改善箇所説明図

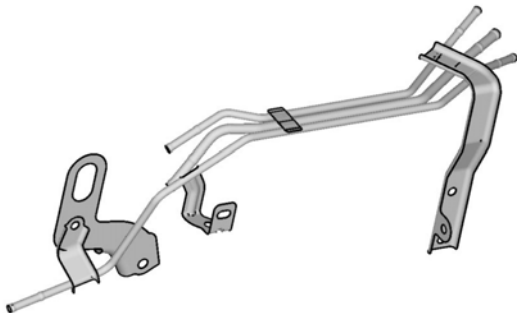
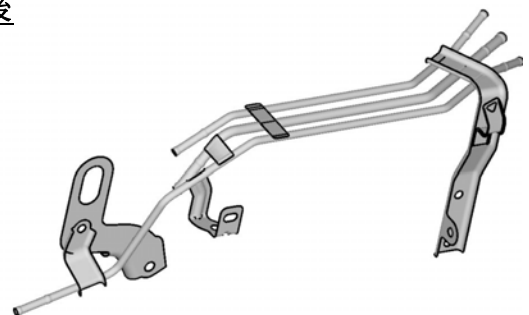
燃料装置において、燃料パイプの形状が不適切なため、エンジンの振動等により、亀裂が発生する場合があります。そのため、そのまま使用を続けると、亀裂が進行し、燃料が漏れるおそれがある。

全車両、燃料パイプを対策品と交換する。

識別：エンジンルーム内のIDプレートに赤色シールを貼付する。
